J. nr. 200700935- 36 EK  
(at tilskila í svári)

Tórshavn, 19. mars 2009

## Upprit - Flogvøllur á Klovanum

Mynd 1 - Flogvøllur á Klovanum. Uppskotið hjá Munin og Rambøll  
Kelda : Sørvágs kommuna og Munin

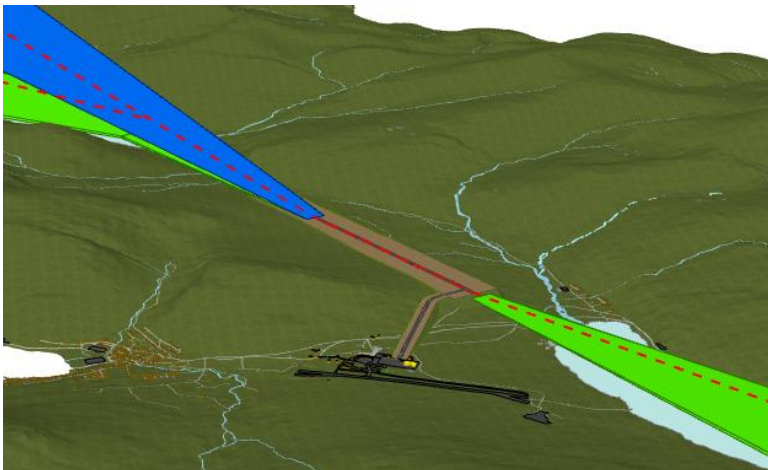
Sørvágs kommuna hevur á eini tekning, sum kommunan hevur sent til Landsverk, víst á, hvar kommunan, Munin og Rambøll hava hugsað sær, at ein lendibreyt á Klovanum kann liggja. Tekningin er víst niðanfyri á mynd 1.

Landsverk hevur tí eftirfylgjandi kannað, um ein 2.300 m vøllur kann gerast, har sum Munin og Rambøll hava skotið upp (mynd 1).

Mynd 4 – 2.300 m vøllur á Klovanum  
Kelda: Landsverk

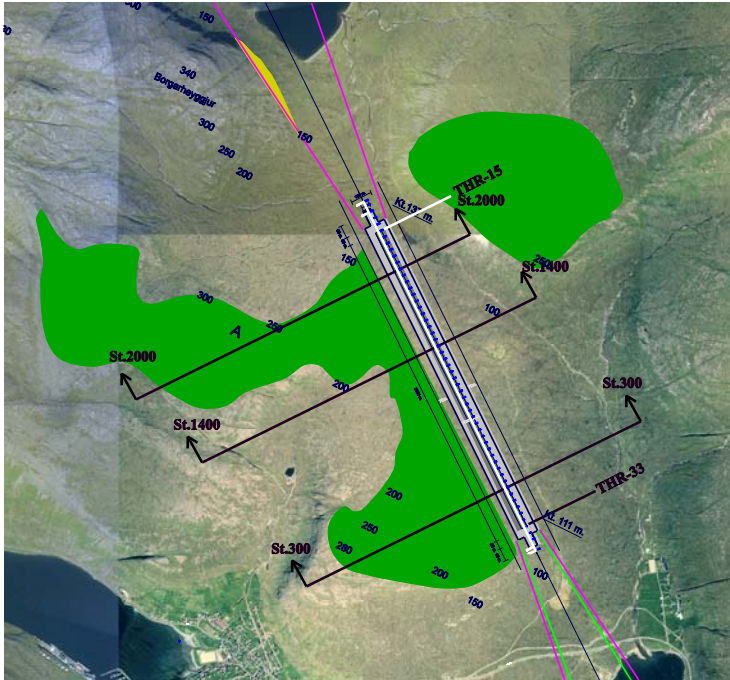
Mynd 4 vísir eina planmynd av einum 2.300 m vølli á Klovanum, har sum Munin og Rambøll hava skotið upp at gera ein nýggjan vøll. Grøna økið vestanfyrir vøllin (til vinstru á myndini) vísir, hvar neyðugt verður at lækka lendið til tess at lúka myndugleikakrøvini.

Mynd 5 – Tvørskurðir í vøll og lendi – st. 300, st. 1.400 og st. 2.000 (sí mynd 2)  
Kelda: Landsverk

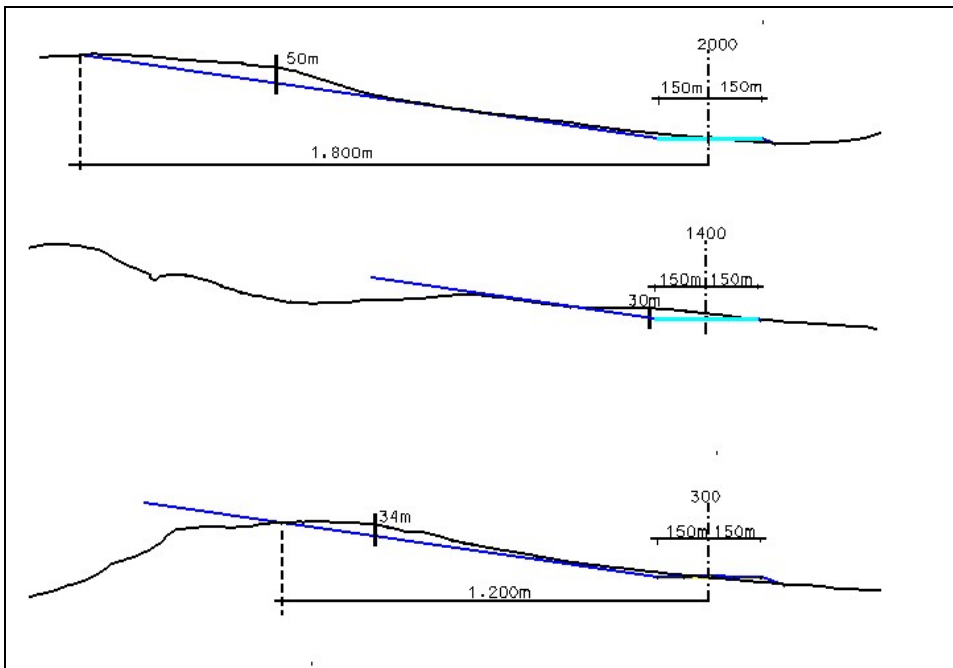
Mynd 5 vísir tvørskurðir í vøllin og lendið vestanfyrir vøllin í st. 300, st. 1400 og í st. 2.000. Bláa linjan vísir 1:7 forðingafloata og svartá linjan vísir verandi lendi. Myndin vísir, at neyðugt verður at lækka lendið vestanfyrir vøllin umleið 30-50 m.

Mynd 7 – RNP 0.3 inn- og útflúgving til Klovan  
 Kelda Cyrrus Ltd frágreiðing "Klovan Airport – Initial IAP Assessment" dagfest 29. Jan 2009.

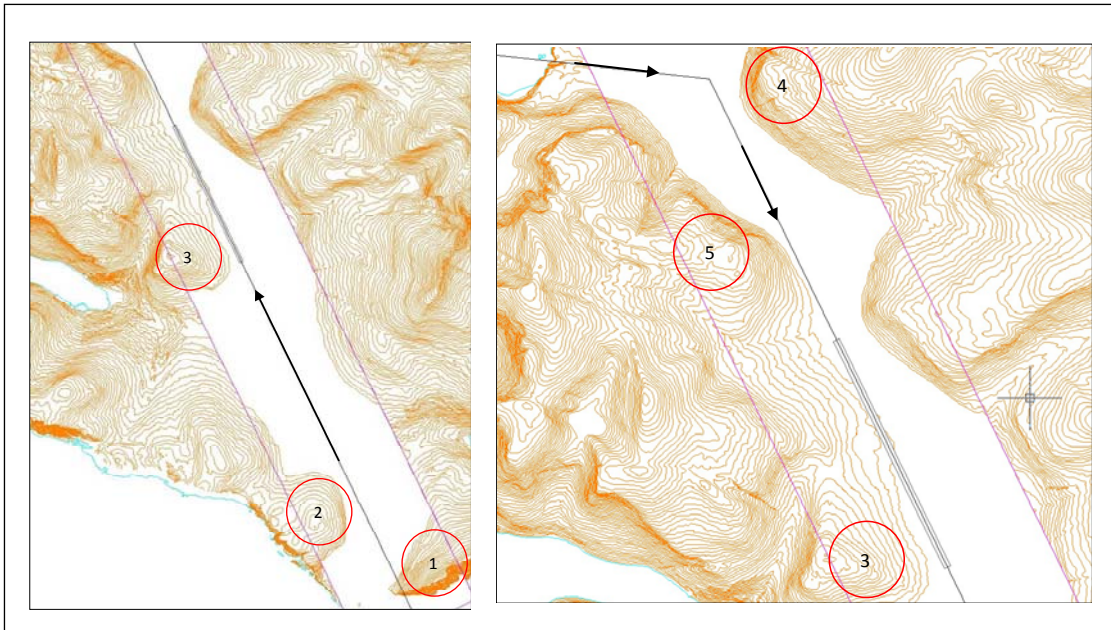
Niðurstøðan hjá feløgunum var, at tað ber ikki til at fáa nøktandi inn- og útflúgvngarviðurskiftir. Regulariteturin verður vánaligur tí “minima” verður ov høg orsaka av lendinum.

Mynd 7 vísir inn- og útflúgvngina til Klóvan, har mannagongdin fyri flúgvng til og frá lýkur treytirnar fyri RNP 0.3 flúgvng. Økini, sum eru markerað við reyðum sirkulum á myndini, vísa, hvar lendið verður ov høgt í mun til ICAO krøvini til RNP 0.3 flúgvng.

Mynd 8 – CAT II flogvøllur - inn- og útflúgving til Klovan  
 Kelda Cyrrus Ltd. frágreiðing "Klovan Airport – Initial IAP Assessment" dagfest 29. Jan 2009.

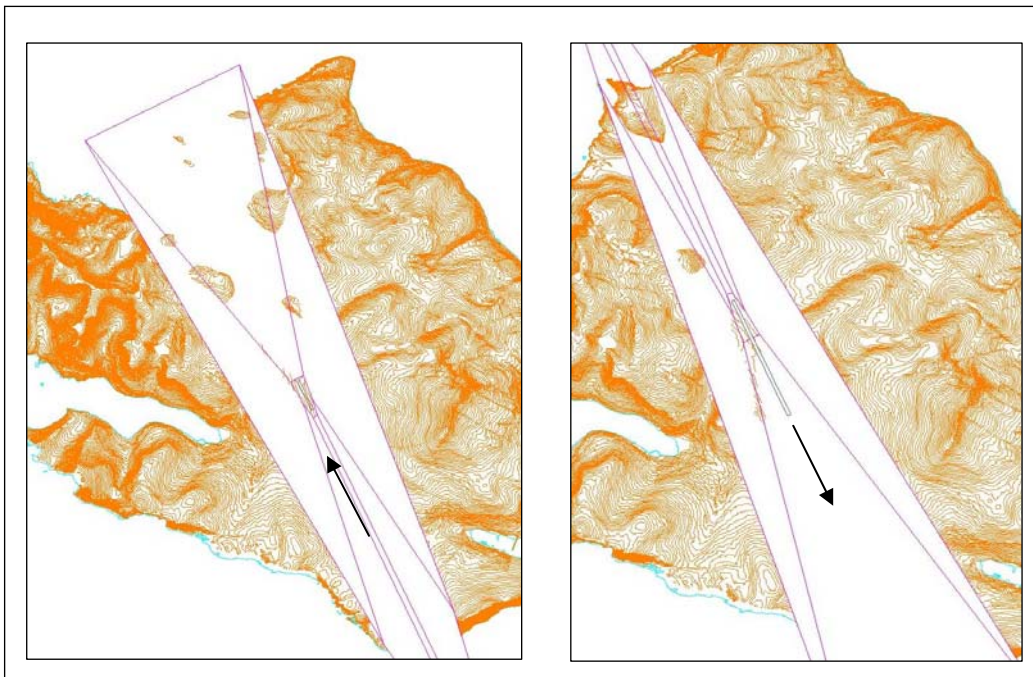
Mynd 8 vísir inn- og útflúgvingina til Klovan, har roknað verður við, at vøllurin verður flokkaður sum ein CAT I ella ein CAT II flogvøllur.

Reyðu sirkarnir á mynd 7 og oyggjarnar, sum síggjast á hvítu flatuni á 8 vísa, hvar lendið er ov høgt.
